敦賀発電所2号炉

ボーリング柱状図の記事欄に係るご指摘への回答

令和2年9月24日提出の資料からの修正箇所

令和2年10月30日

報告書作成用柱状図
(H26年9月)

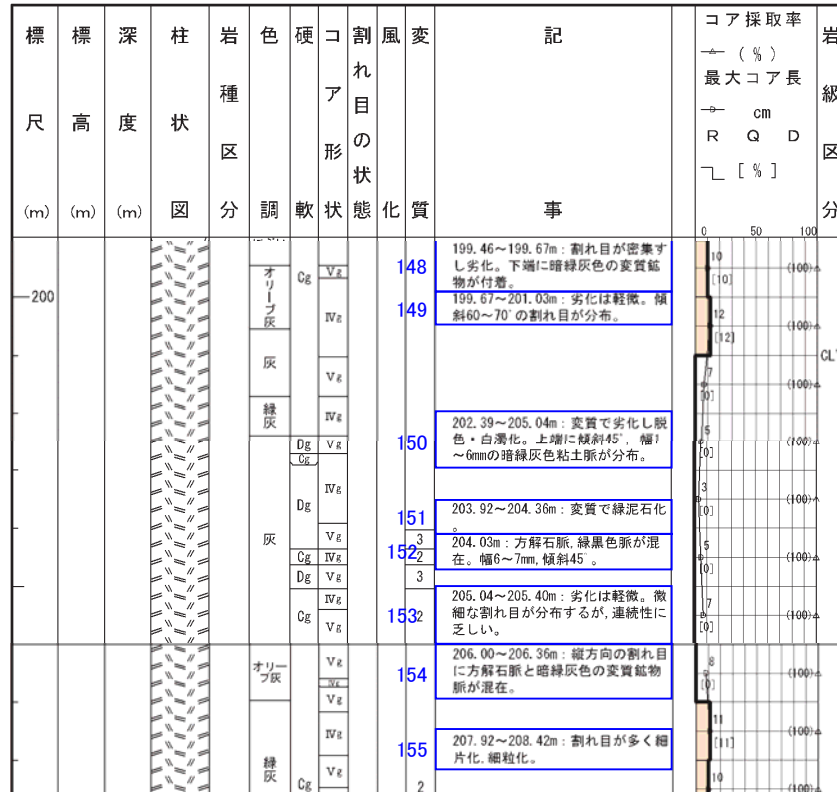
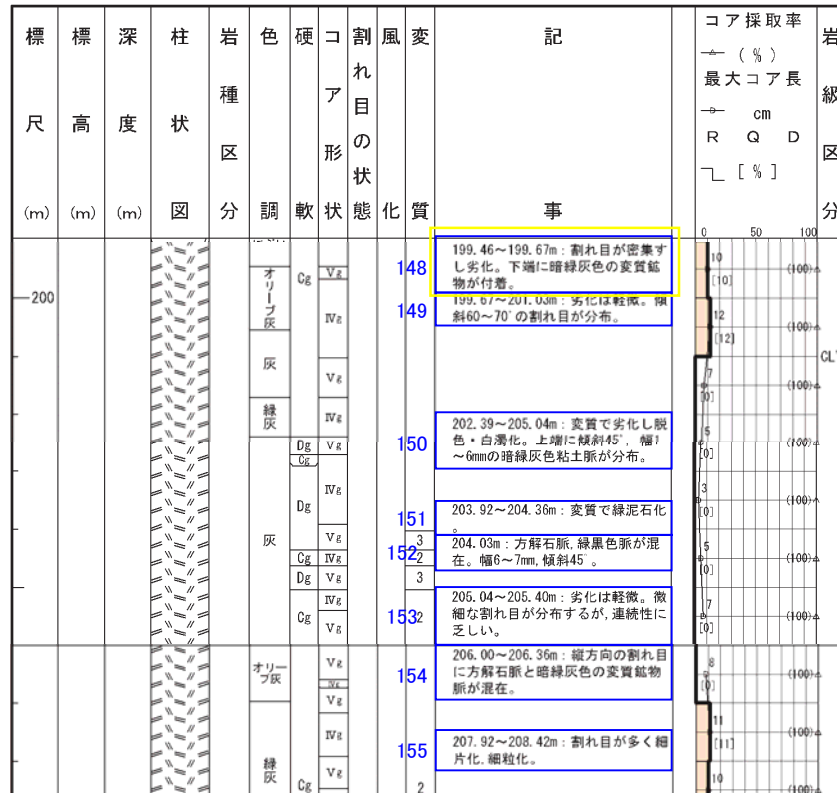
記事	報告書作成用柱状図(H26年9月)⇒申請書用柱状図
148	・割れ目の発達程度については、RQD、最大コア長、岩級区分で示しているため削除。 ・鉱物の晶出については、補足的なものであるため削除。
149	・割れ目の発達程度については、RQD、最大コア長、岩級区分で示しているため削除。
150	・劣化の程度については、RQD、最大コア長、岩級区分で示しているため削除。 ・一部で粘土を挟在するが、連続性に乏しく、周囲の岩盤に劣化が認められないことから削除。
151	・表現の見直し(緑泥石化→緑色に変色)。
152	・鉱物脈については、補足的なものであるため削除。
153	・割れ目の発達程度については、RQD、最大コア長、岩級区分で示しているため削除。
154	・鉱物脈については、補足的なものであるため削除。
155	・細片化、細粒化については、連続性に乏しく、周囲の岩盤に劣化が認められないことから削除。 ・“コア形状”欄に基づき角礫状と記載。

記事	報告書作成用柱状図(H26年9月)⇒申請書用柱状図
148	・割れ目の発達程度については、RQD、最大コア長、岩級区分で示しているため削除。 ・鉱物の晶出については、補足的なものであるため削除。
149	・割れ目の発達程度については、RQD、最大コア長、岩級区分で示しているため削除。
150	・劣化程度については、RQD、最大コア長、岩級区分で示しているため削除。 ・一部で粘土を挟在するが、連続性に乏しく、周囲の岩盤に劣化が認められないことから削除。
151	・表現の見直し(緑泥石化→緑色に変色)。
152	・鉱物脈については、補足的なものであるため削除。
153	・割れ目の発達程度については、RQD、最大コア長、岩級区分で示しているため削除。
154	・鉱物脈については、補足的なものであるため削除。
155	・細片化、細粒化については、連続性に乏しく、周囲の岩盤に劣化が認められないことから削除。 ・“コア形状”欄に基づき角礫状と記載。

報告書作成用柱状図
(H26年9月)

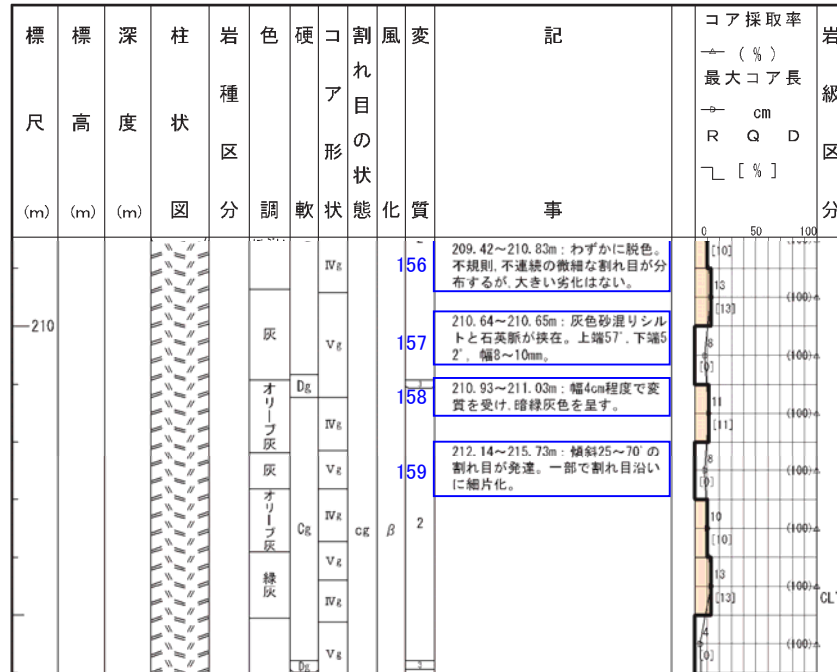
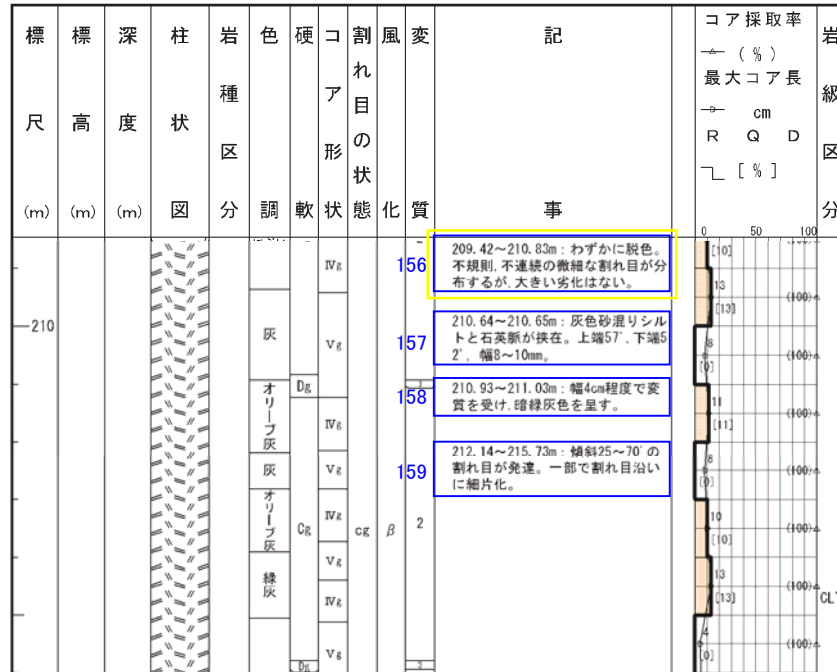
記事	報告書作成用柱状図(H26年9月)⇒申請書用柱状図
156	・割れ目の発達程度については、RQD、最大コア長、岩級区分で示しているため削除。
157	・砂混じりシルトを挟むが、連続性に乏しく、周囲の岩盤に劣化が認められないことから削除。 ・鉍物脈については、補足的なものであるため削除。
158	・色調については、補足的なものであるため削除。
159	・割れ目の発達程度については、RQD、最大コア長、岩級区分で示しているため削除。 ・細片化しているが、連続性に乏しく、周囲の岩盤に劣化が認められないことから削除。

記事	報告書作成用柱状図(H26年9月)⇒申請書用柱状図
156	・割れ目の発達程度については、RQD、最大コア長、岩級区分で示しているため削除。
157	・砂混じりシルトを挟むが、連続性に乏しく、周囲の岩盤に劣化が認められないことから削除。 ・鉍物脈については、補足的なものであるため削除。
158	・色調については、補足的なものであるため削除。
159	・割れ目の発達程度については、RQD、最大コア長、岩級区分で示しているため削除。 ・細片化しているが、連続性に乏しく、周囲の岩盤に劣化が認められないことから削除。

報告書作成用柱状図
(H26年10月)

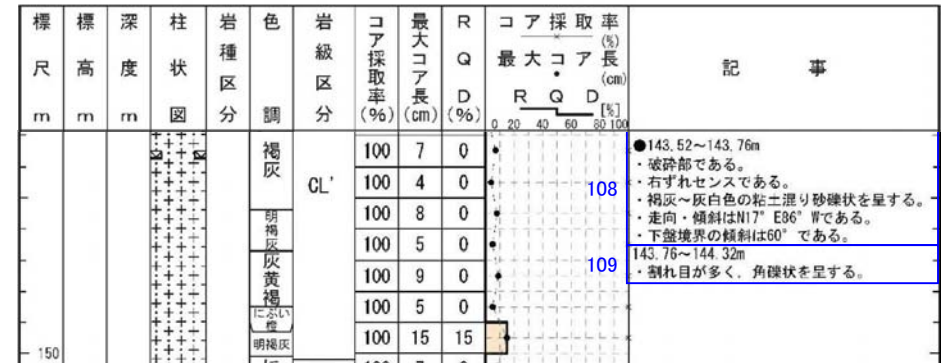
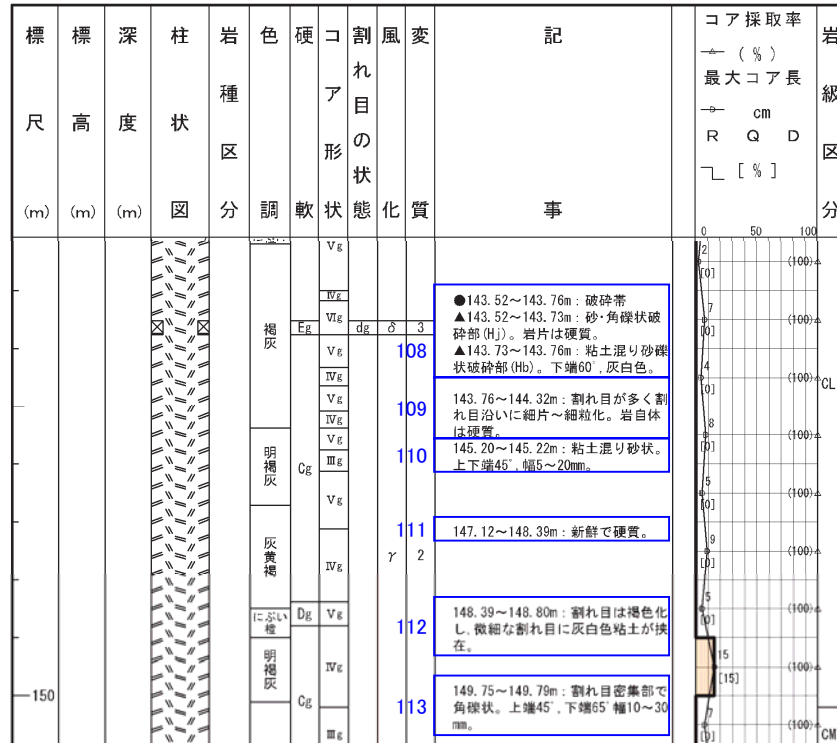
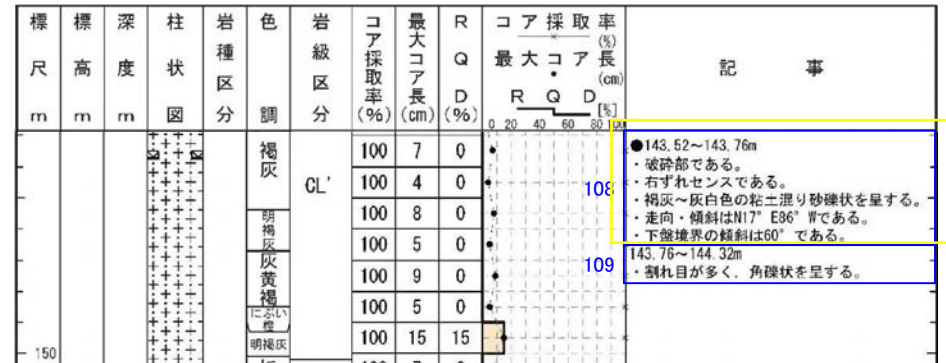
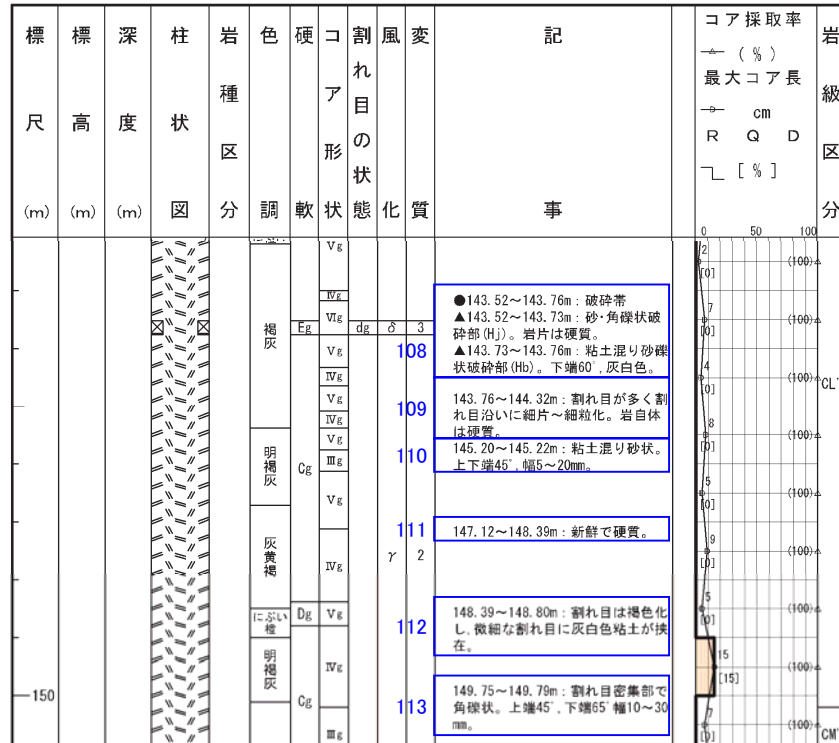
記事	報告書作成用柱状図(H26年10月)⇒申請書用柱状図
108	<ul style="list-style-type: none"> 薄片観察の結果で得られた最新活動面の変位センスを記載。 表現の見直し(砂・角礫状及び粘土混じり砂礫状→粘土混じり砂礫状) “色調”欄に基づき褐灰と記載。 ポアホールテレビの解析結果による最新活動面の走向・傾斜を記載。 砂・角礫状部の岩片の硬軟は補足的なものであるため、岩片は硬質との記載については削除。
109	<ul style="list-style-type: none"> 割れ目の発達程度については、“コア形状”欄に基づき角礫状と記載。
110	<ul style="list-style-type: none"> 粘土混じり砂状を呈するが、連続性や直線性に乏しいことから削除。
111	<ul style="list-style-type: none"> 硬軟については、岩級区分で示しているため削除。
112	<ul style="list-style-type: none"> 割れ目に粘土を挟在するが、連続性に乏しいことから削除。
113	<ul style="list-style-type: none"> 角礫状を呈するが、連続性に乏しいことから削除。

記事	報告書作成用柱状図(H26年10月)⇒申請書用柱状図
108	<ul style="list-style-type: none"> 薄片観察の結果で得られた最新活動面の変位センスを記載。 表現の見直し(砂・角礫状及び粘土混じり砂礫状→粘土混じり砂礫状) “色調”欄に基づき褐灰と記載。 ポアホールテレビの解析結果による最新活動面の走向・傾斜を記載。 砂・角礫状部の岩片の硬軟は補足的なものであるため、岩片は硬質との記載については削除。
109	<ul style="list-style-type: none"> 割れ目の発達程度については、“コア形状”欄に基づき角礫状と記載。
110	<ul style="list-style-type: none"> 粘土混じり砂状を呈するが、連続性や直線性に乏しいことから削除。
111	<ul style="list-style-type: none"> 硬軟については、岩級区分で示しているため削除。
112	<ul style="list-style-type: none"> 割れ目に粘土を挟在するが、連続性に乏しいことから削除。
113	<ul style="list-style-type: none"> 角礫状を呈するが、連続性に乏しいことから削除。

報告書作成用柱状図
(H26年9月)

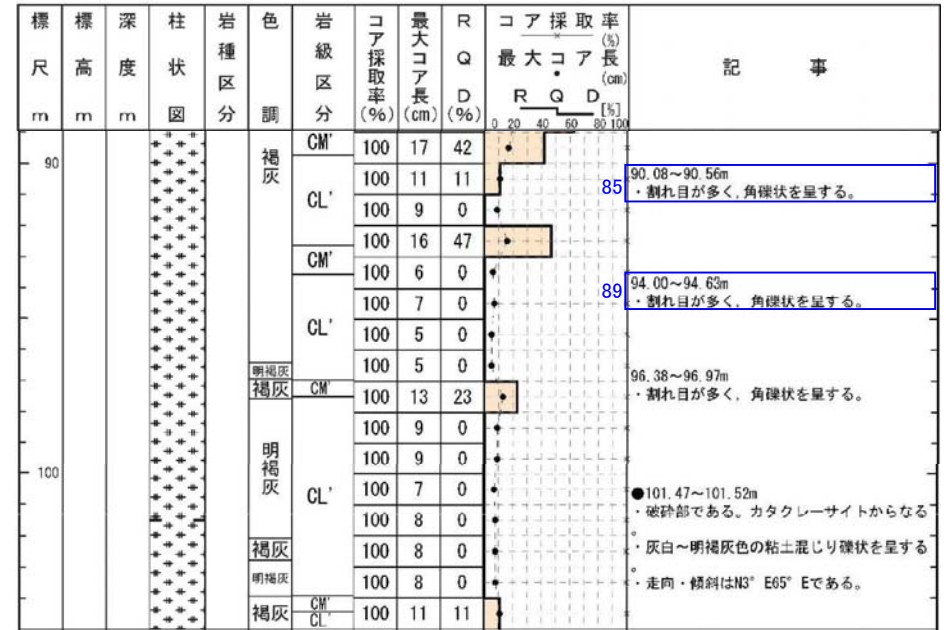
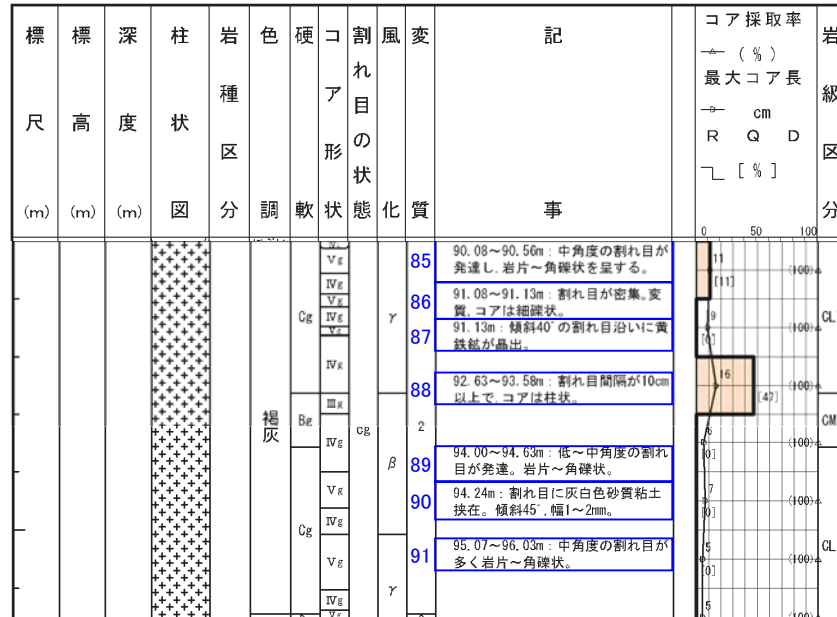
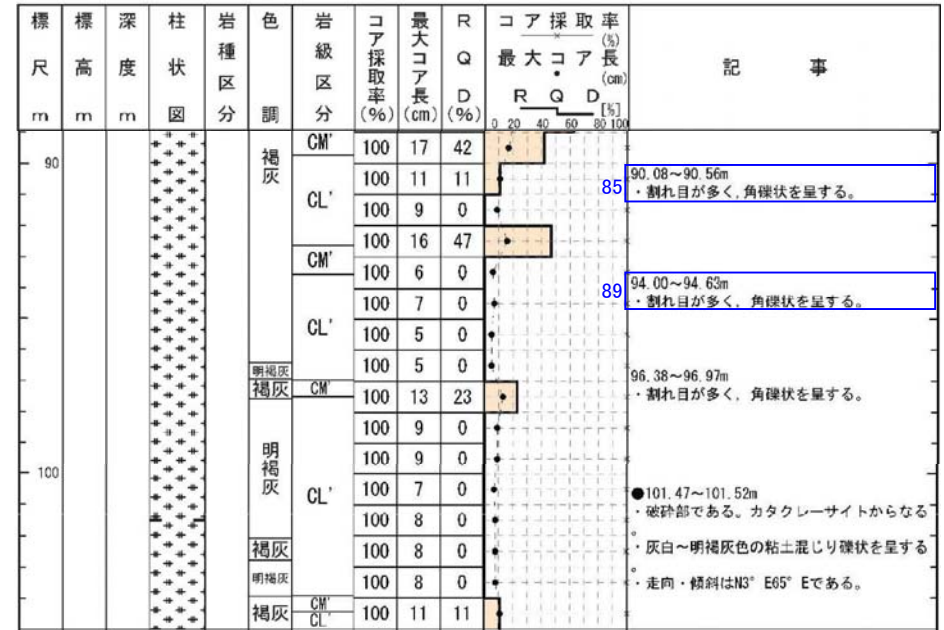
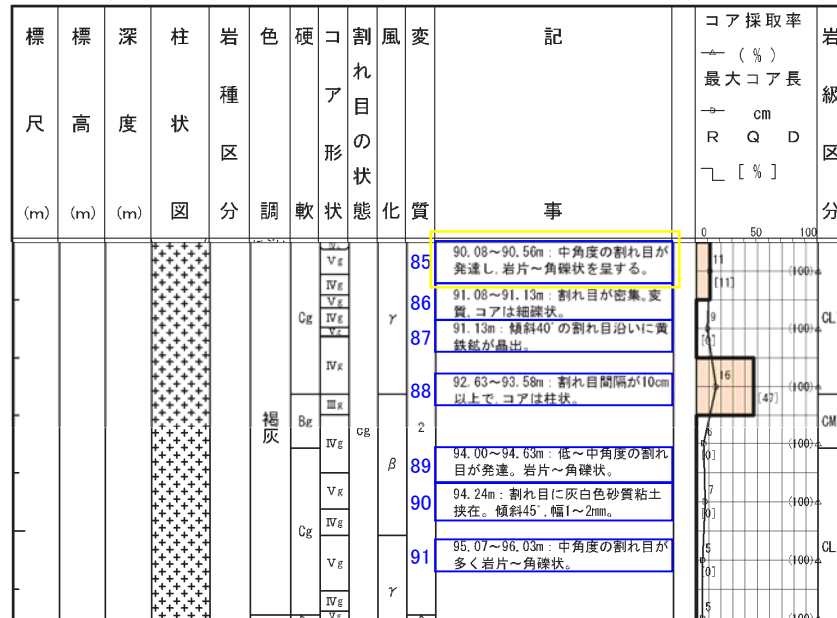
記事	報告書作成用柱状図 (H26年9月) ⇒ 申請書用柱状図
85	・“コア形状”欄に基づき角礫状と記載。
86, 87	・割れ目の発達の程度については、RQD、最大コア長、岩級区分で示しているため削除。 ・割れ目沿いの鉱物の晶出については、補足的なものであるため削除。
88	・割れ目の発達の程度については、RQD、最大コア長、岩級区分で示しているため削除。
89	・“コア形状”欄に基づき角礫状と記載。
90	・砂質粘土を挟在するが、連続性や直線性に乏しいことから削除。
91	・割れ目の発達の程度については、RQD、最大コア長、岩級区分で示しているため削除。

記事	報告書作成用柱状図(H26年9月)⇒申請書用柱状図
85	・“コア形状”欄に基づき角礫状と記載。
86, 87	・割れ目の発達の程度については、RQD、最大コア長、岩級区分で示しているため削除。 ・割れ目沿いの鉱物の晶出については、補足的なものであるため削除。
88	・割れ目の発達の程度については、RQD、最大コア長、岩級区分で示しているため削除。
89	・“コア形状”欄に基づき角礫状と記載。
90	・砂質粘土を挟在するが、連続性や直線性に乏しいことから削除。
91	・割れ目の発達の程度については、RQD、最大コア長、岩級区分で示しているため削除。

コア観察カード
(H27年8月)

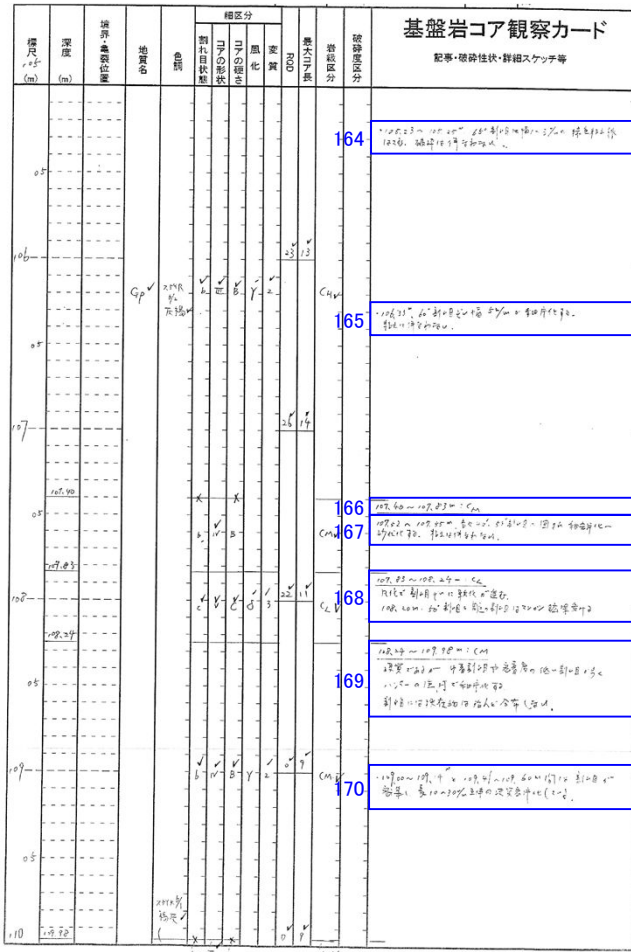
記事	コア観察カード (H27年8月) ⇒ 申請書用柱状図
164~170	・記載漏れのため比較対象無し。※2

コア観察カード
(H27年8月)

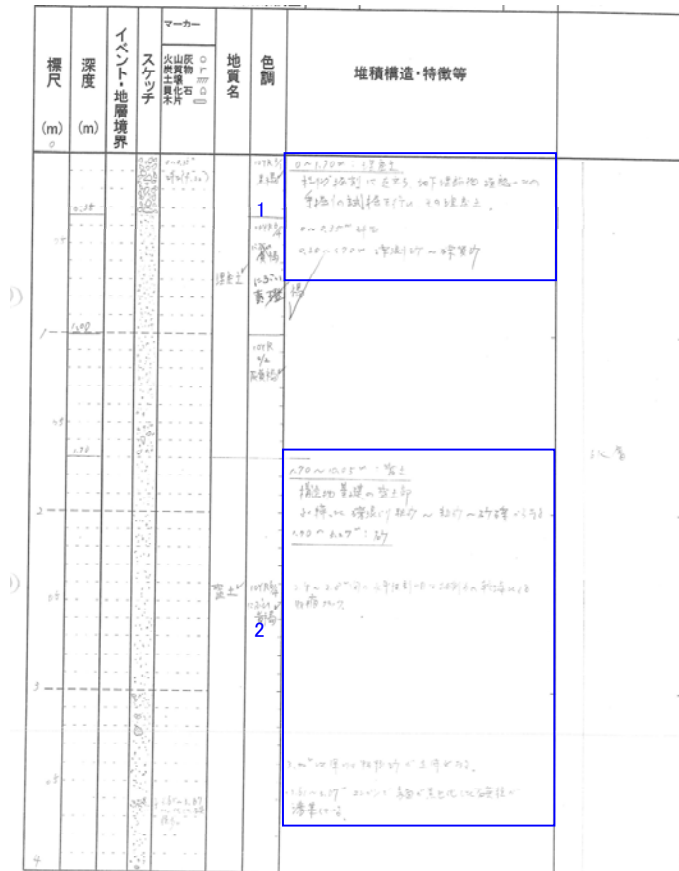
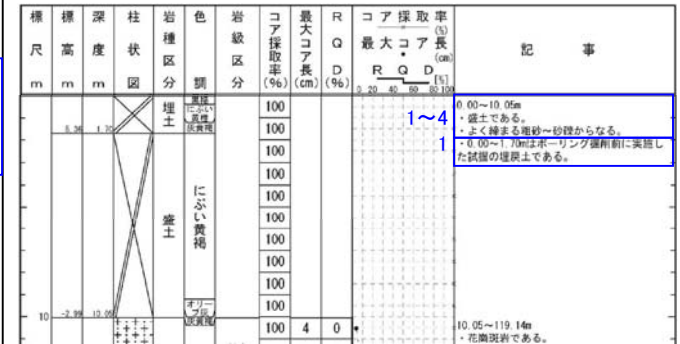
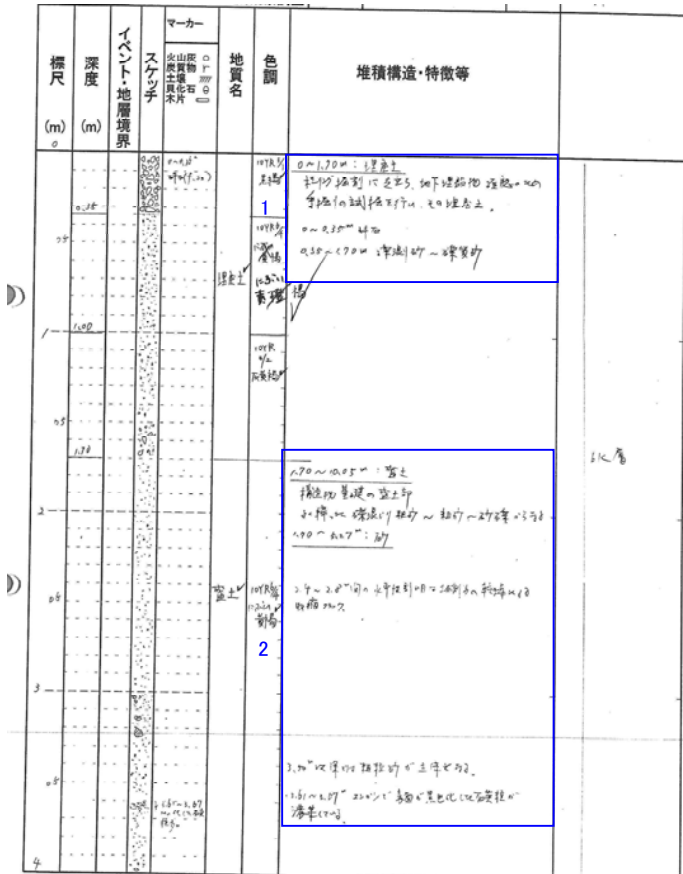
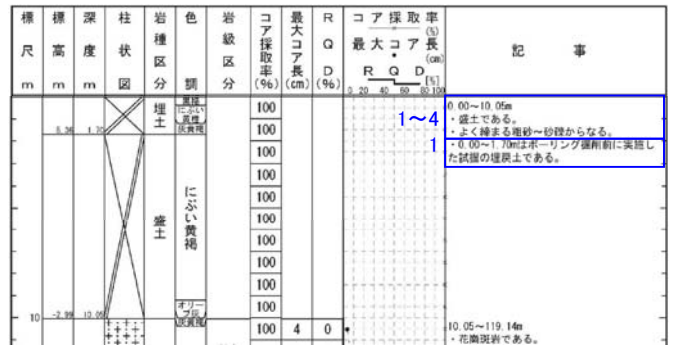
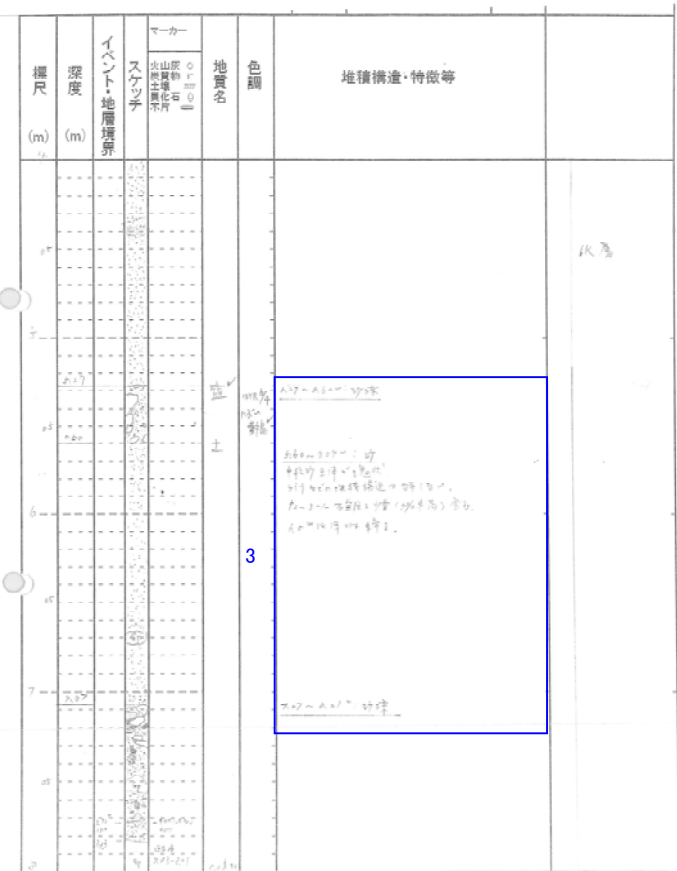
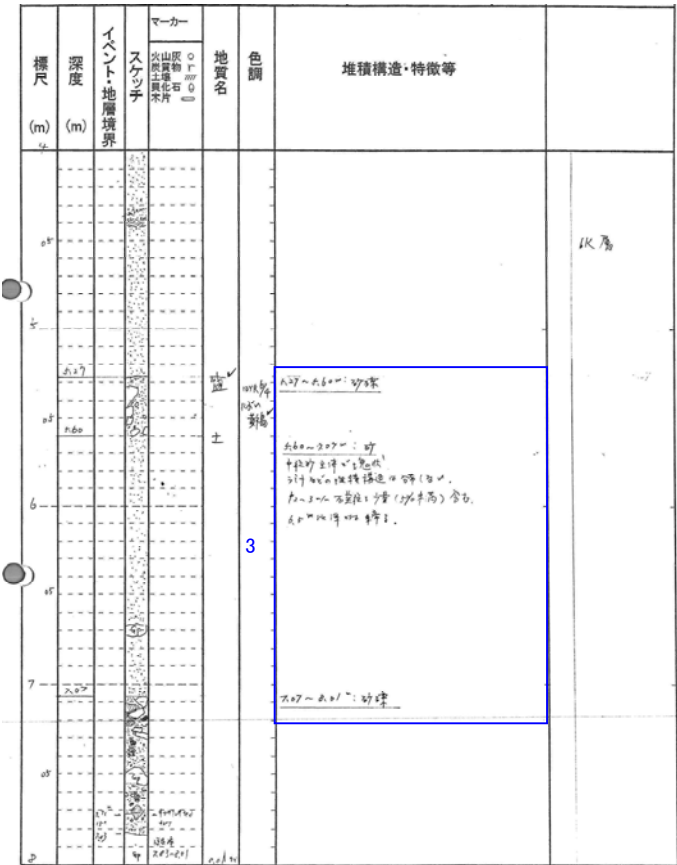
記事	コア観察カード(H27年8月)⇒申請書用柱状図
1~4	<ul style="list-style-type: none"> ・堆積物の記載は、埋土、砂礫等の性状を示すこととし、“地質名”欄に対応した層相名を記載。 ・当該ボーリングの土質区間は、一連が人工層からなるが、土質構成として、良く締まる粗砂~砂礫からなるまとめ書き。

記事	コア観察カード(H27年8月)⇒申請書用柱状図
1~4	・堆積物の記載は、埋土、砂礫等の性状を示すこととし、“地質名”欄に対応した層相名を記載。 ・当該ボーリングの土質区間は、一連が人工層からなるが、土質構成として、良く締まる粗砂~砂礫からなるまとめ書き。

記事	コア観察カード(H27年8月)⇒申請書用柱状図
1~4	<ul style="list-style-type: none"> 堆積物の記載は、埋土、砂礫等の性状を示すこととし、“地質名”欄に対応した層相名を記載。 当該ボーリングの土質区間は、一連が人工層からなるが、土質構成として、良く締まる粗砂～砂礫からなるとまとめ書き。
